Projet de réalisation de deux doublets géothermiques au Dogger et dossier de mise en compatibilité du PLU Le Chesnay-Rocquencourt (78)

Enquête publique du 22/09 au 23/10/2023

**Mémoire en réponse au PV de synthèse du commissaire
enquêteur du 27 octobre 2023**

Figure 2 – Site de forage potentiel des serres au Chesnay

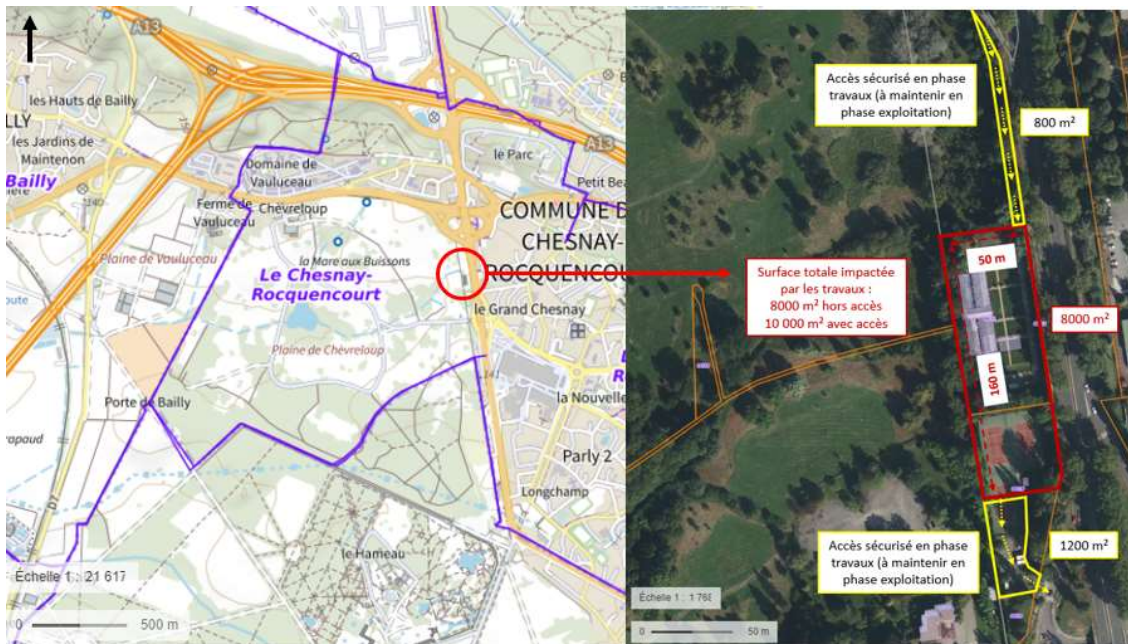
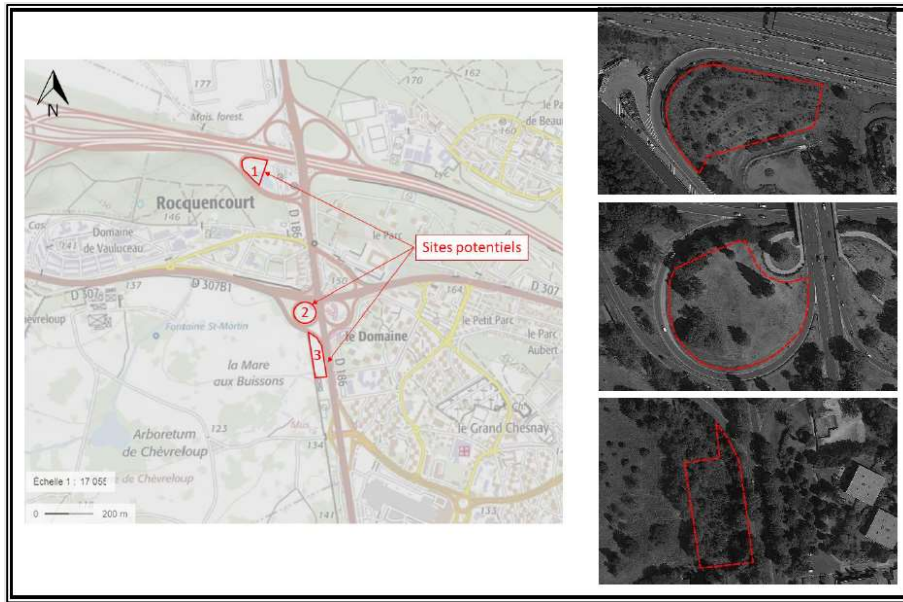
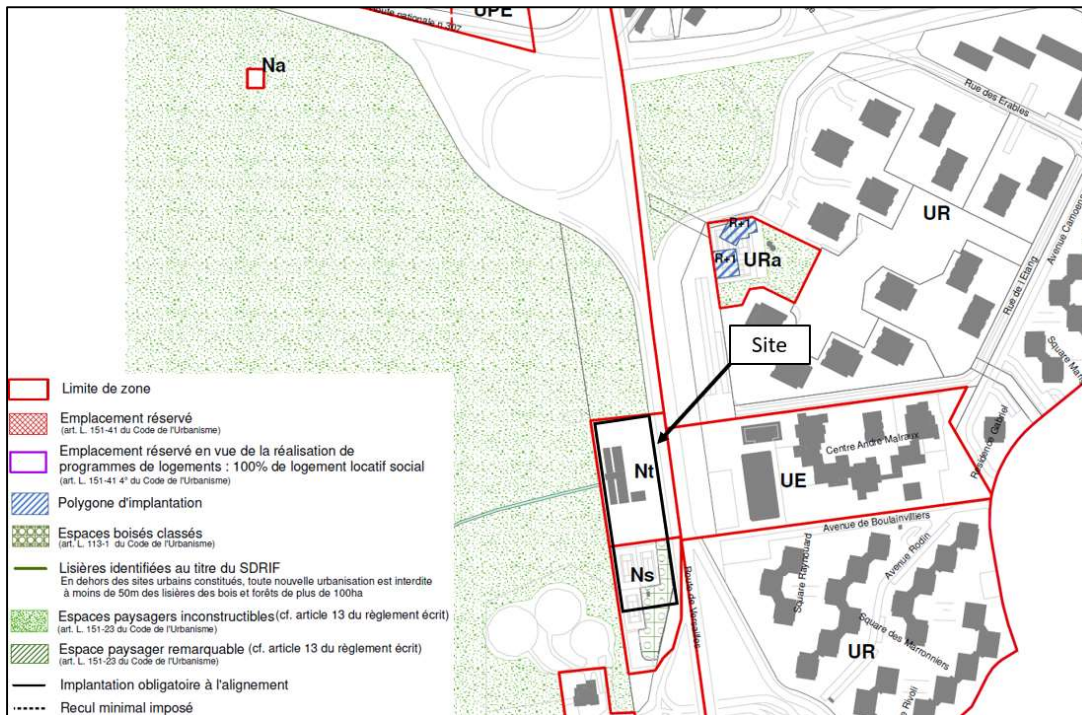
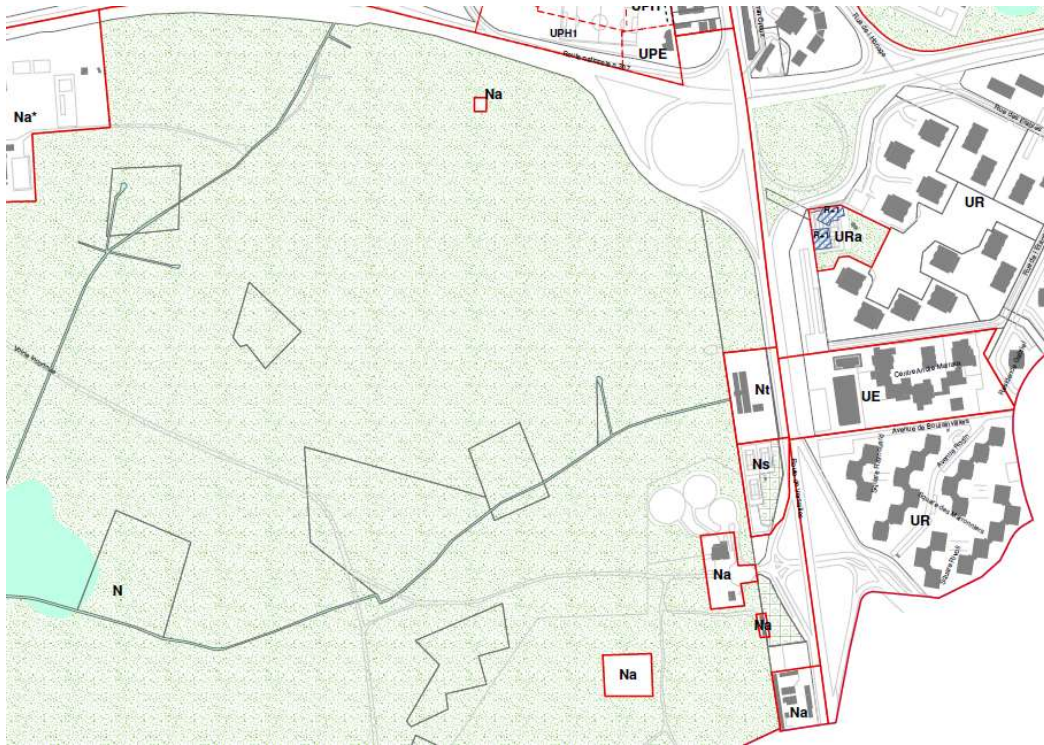
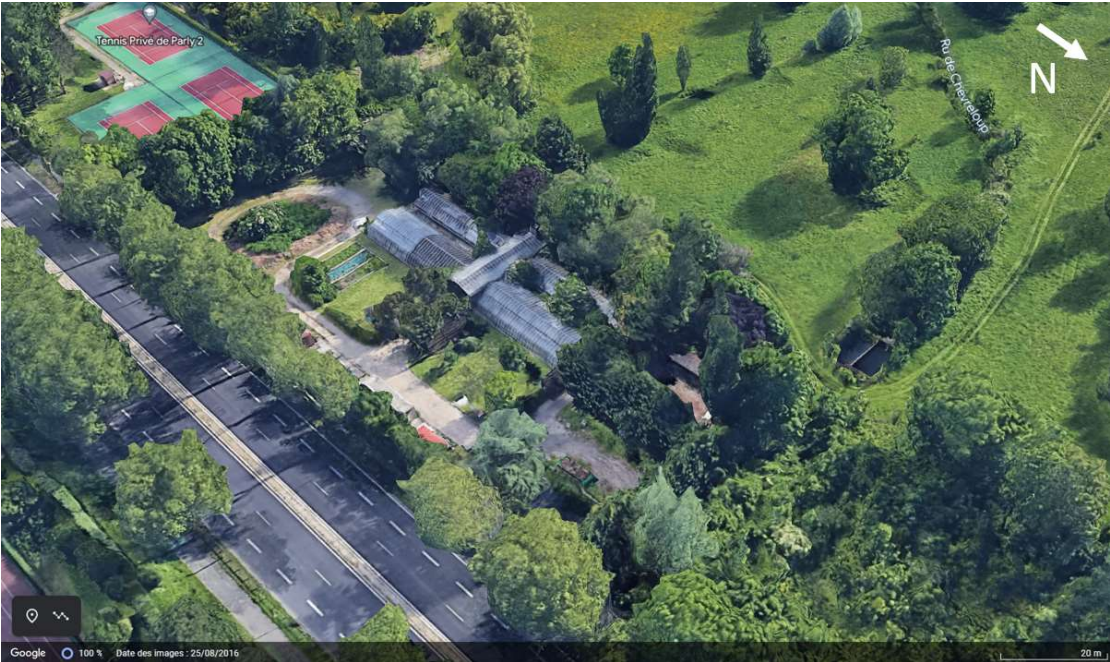
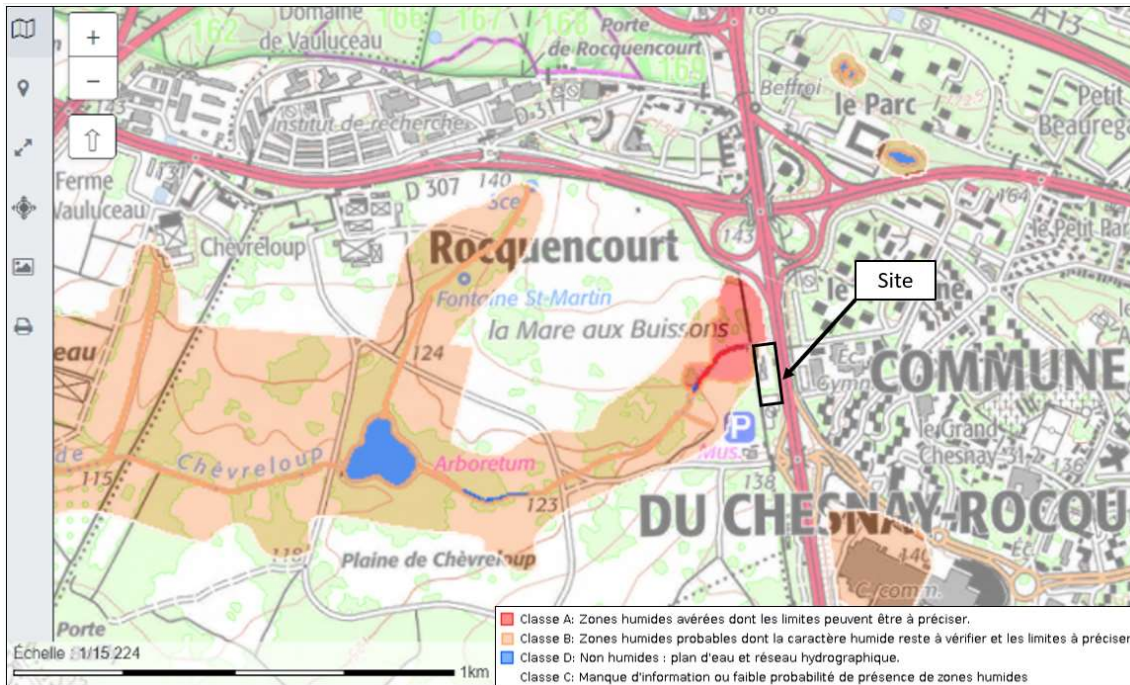
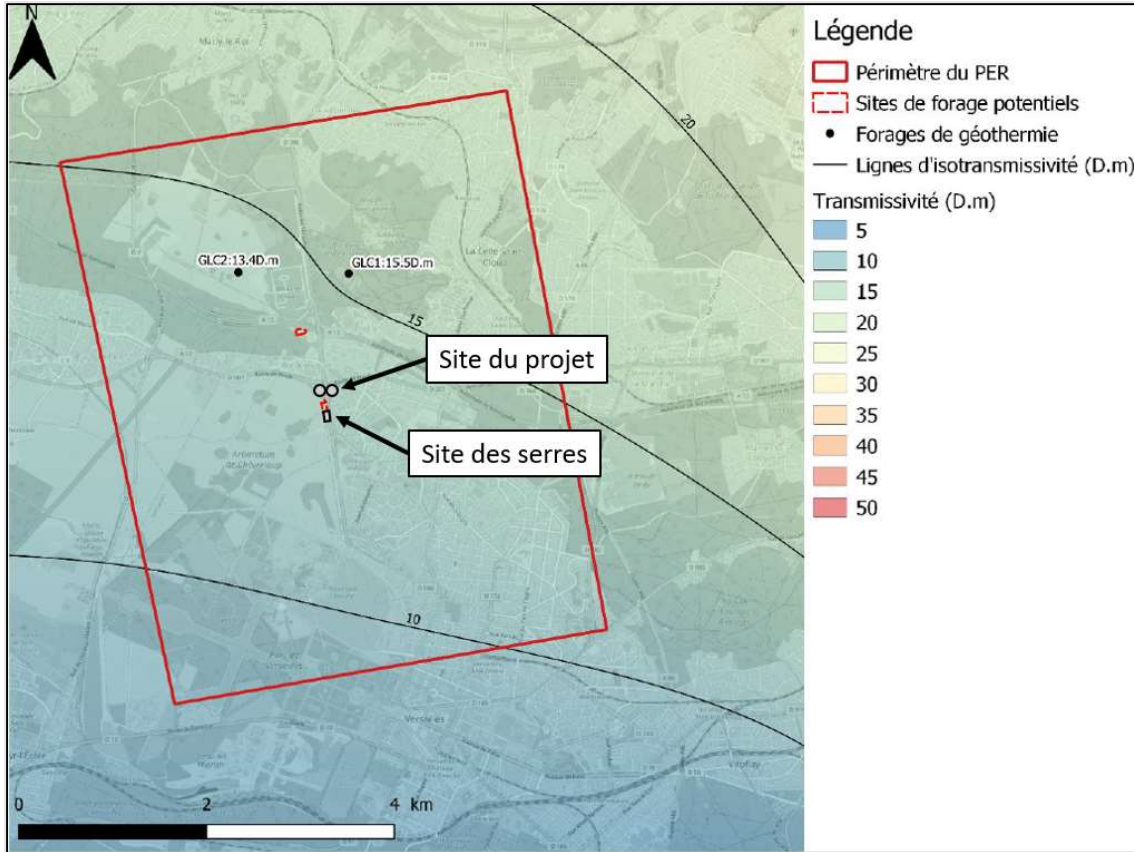
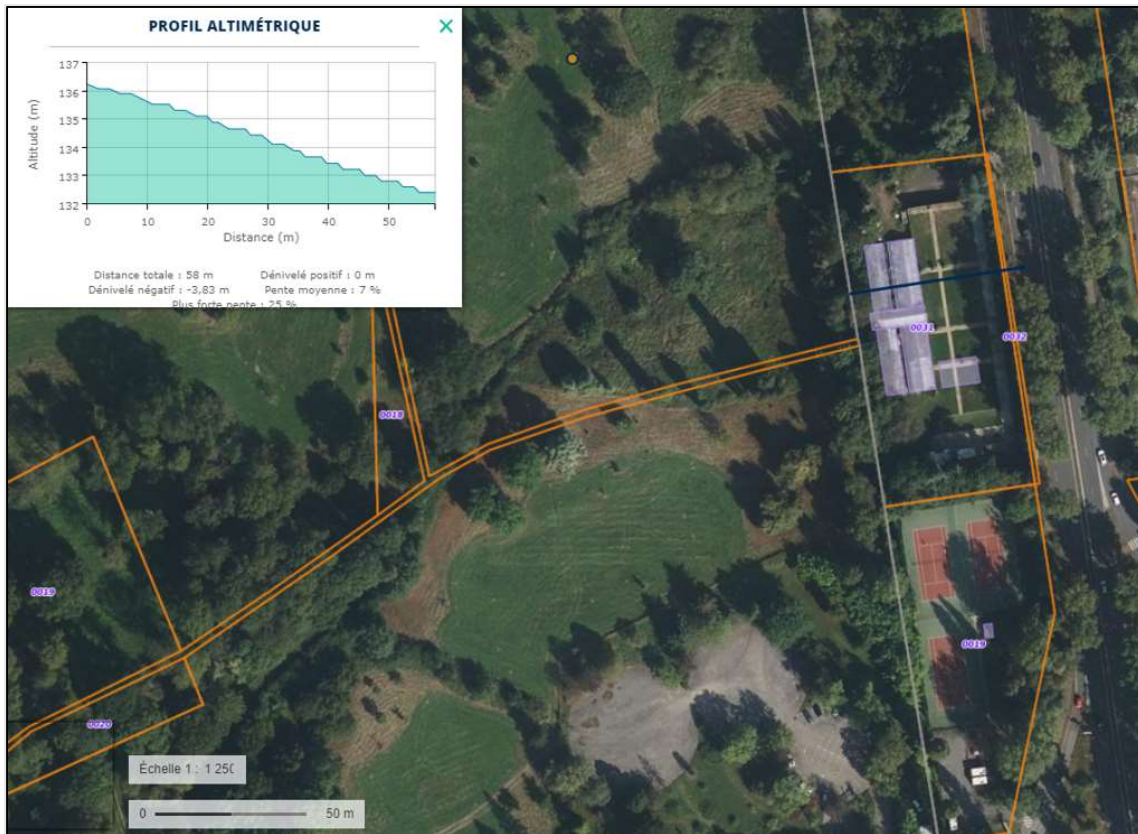
L'observation n° 789 est une pétition contre le projet présenté et pour une implantation sur le terrain des Serres.

**« Il y a des terrains en boucle Ouest de la départementale 186 pour lesquels l'ABF vient de reconnaître le caractère constructible et sur lesquels ENGIE a accepté d'étudier l'implantation : je demande l'étude de l'option du terrain des serres et la présentation d'une étude comparative complète Éloignement par rapport aux habitations,»*

Ce terrain a fait l’objet d’une étude détaillée sur plusieurs critères en réponse à la demande du commissaire enquêteur

Cette note compare deux sites potentiels de forage pour le projet d’ENGIE Solutions : celui situé au niveau des boucles d’accès routier à la D307, et celui au niveau des serres et des terrains de tennis privés de Parly 2 situés le long de la route de Versailles (cf. **Erreur ! Source du renvoi introuvable.**). Le besoin porte sur une surface de 10 000 m² (en comptant les surfaces nécessaires aux accès) pour permettre la réalisation de deux doublets et deux centrales géothermiques. Les deux doublets seront réalisés en deux temps : le 1er doublet devra être maintenu en fonctionnement pendant la réalisation.

Figure 6 – Plan de zonage du PLU de la commune du Chesnay-Rocquencourt avant et après mise en compatibilité

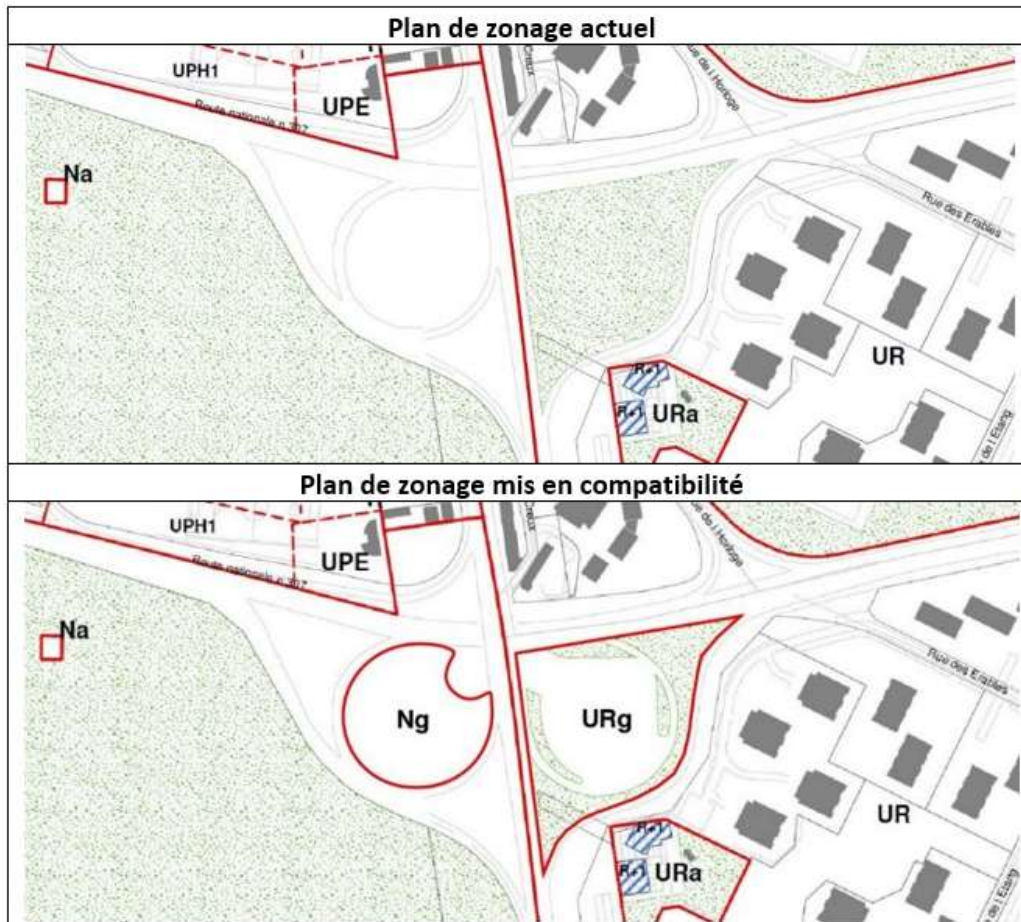
Le choix du site est fortement remis en question, surtout par les riverains.

La mise en compatibilité de la protection paysagère au sein de la zone UR de la boucle Est de la D307 s'accompagne bien de mesures paysagères traduites dans le projet qui sont adaptées et préservent l'intégrité paysagère préexistante avec la restitution d'une partie significative d'espaces verts et de plantations. Le plan de zonage mis en compatibilité prévoit également en périphérie du projet le maintien de la protection paysagère afin d'établir une transition avec les constructions existantes au sein de la zone UR.

La réalité de ces protections sont attestées par l'insertion paysagère qui accompagne le projet en présentant la situation existante perçue depuis les constructions prise sur un point de vue volontairement élevé, puis la situation projetée (ces deux perspectives sont présentes aux chapitres suivants).

Figure 3 : Distance des puits de forage projetée retenu vis-à-vis des riverains les plus proches.

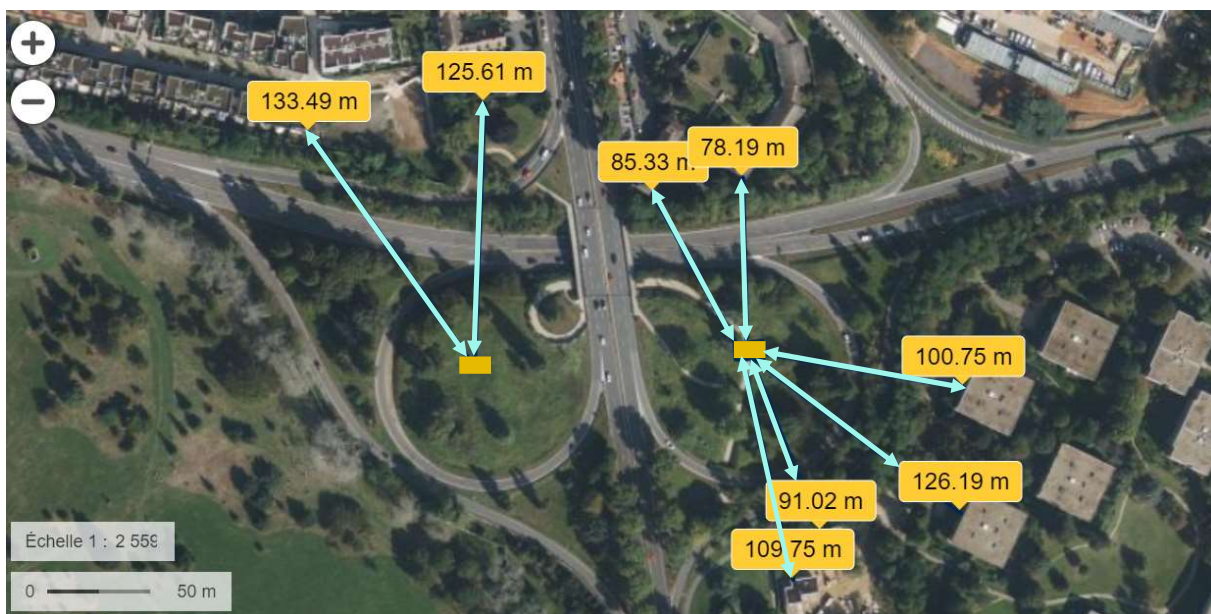
L'absence des habitations à proximité, sur différents plans présentés, ont conduit à y voir des tentatives de dissimulation. Il serait intéressant de fournir un plan détaillé des environs avec les distances aux riverains les plus proches.

Concernant la question du commissaire enquêteur qui porte sur « *l'absence des habitations à proximité, sur différents plans présentés, ont conduit à y voir des tentatives de dissimulation. Il serait intéressant de fournir un plan détaillé des environs avec les distances aux riverains les plus proches* »

Un plan détaillé des environs du projet indiquant les distances vis-à-vis des riverains les plus proches est donné ci-après. Les habitations les plus proches se trouvent à 78 mètres du site retenu (distance prise depuis la bretelle du giratoire qui servira d'accès au chantier).

Figure 16: immeubles le plus proche de la centrale à 95m

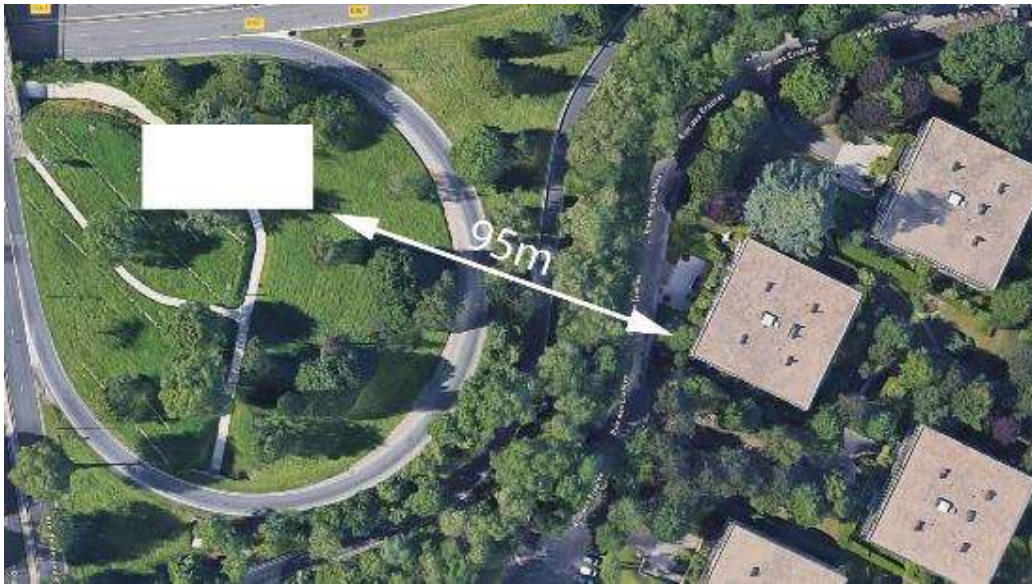
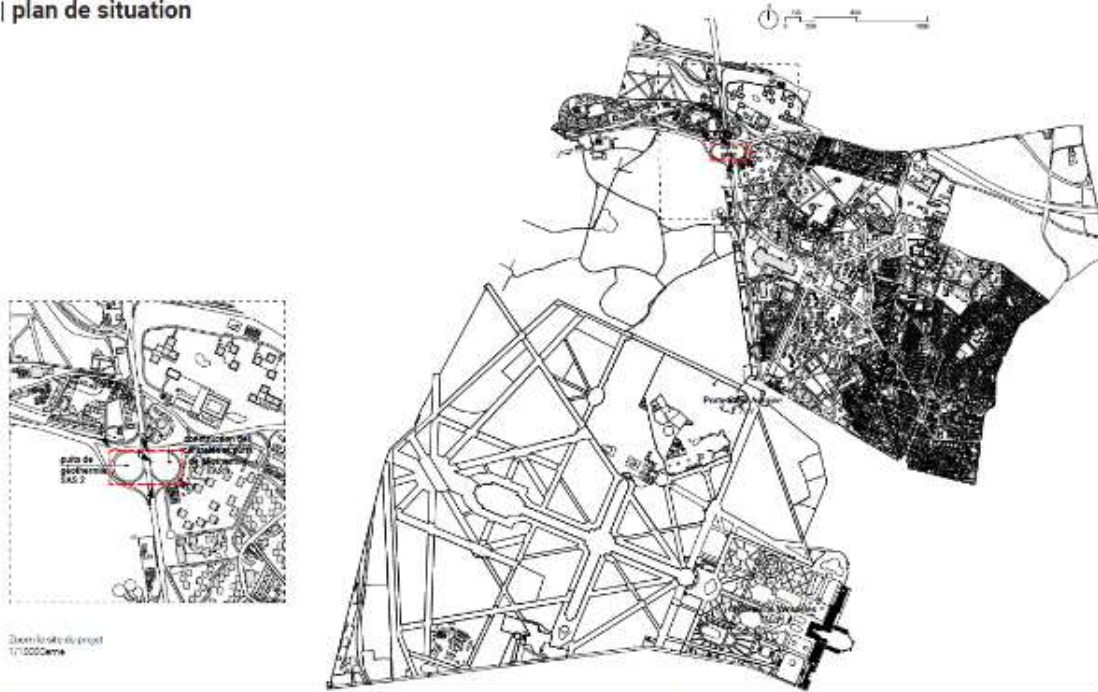
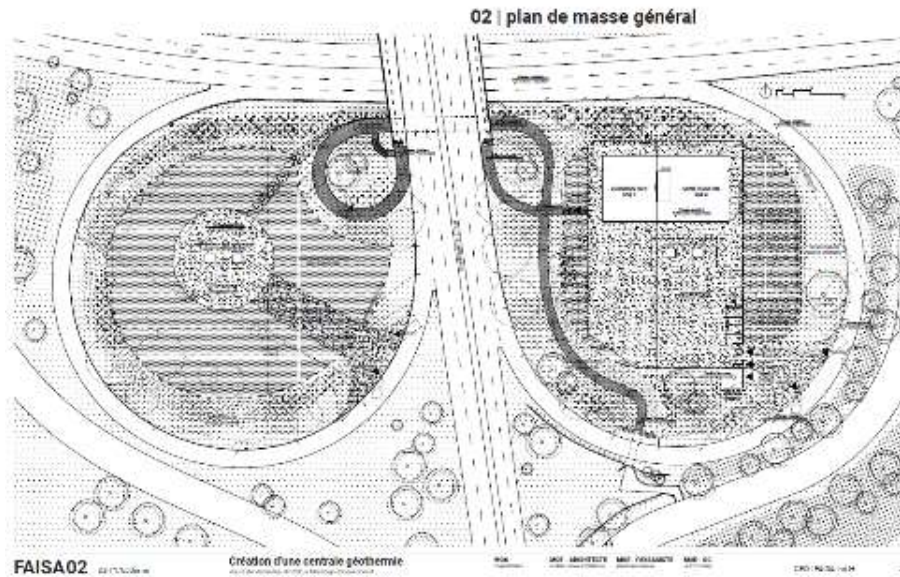
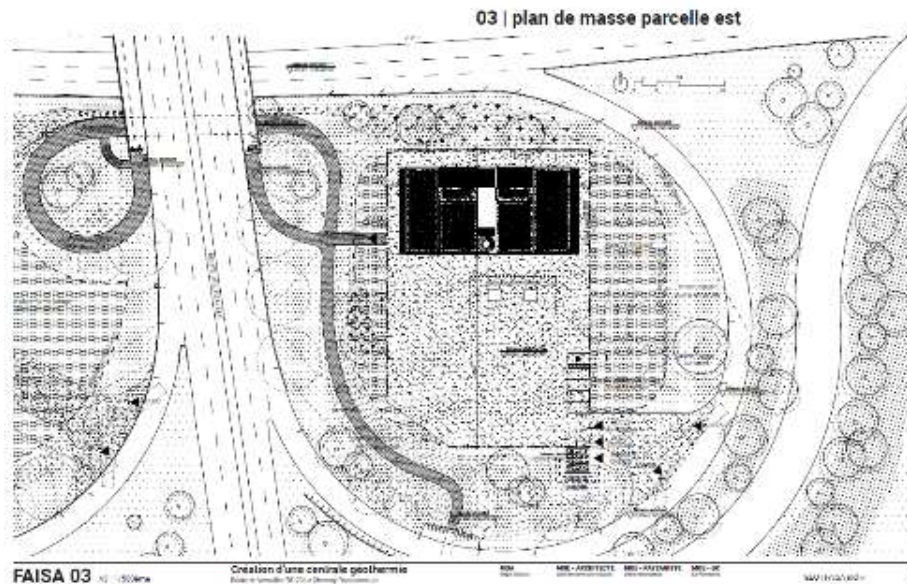
Mais surtout l'absence de leurs habitations sur les plans initiaux, ainsi d'ailleurs que le manque de représentation de co-visibilité, ont inquiété les riverains.

Concernant le mât de forage (derrick), celui-ci sera en place de manière temporaire le temps des travaux. Le plan de situation présente l'emplacement du projet dans la ville (pièce FAISA 01). Selon ce plan de situation, le point le plus proche du bâtiment de la centrale est situé à environ 95 m du point de la façade du logement le plus proche. Ainsi, les habitations ne sont pas visibles sur le plan masse (pièce FAISA 02 et 03), car elles se situent trop loin et hors cadrage du plan masse aux échelles présentées (1/500^{ème} et 1/650^{ème}).
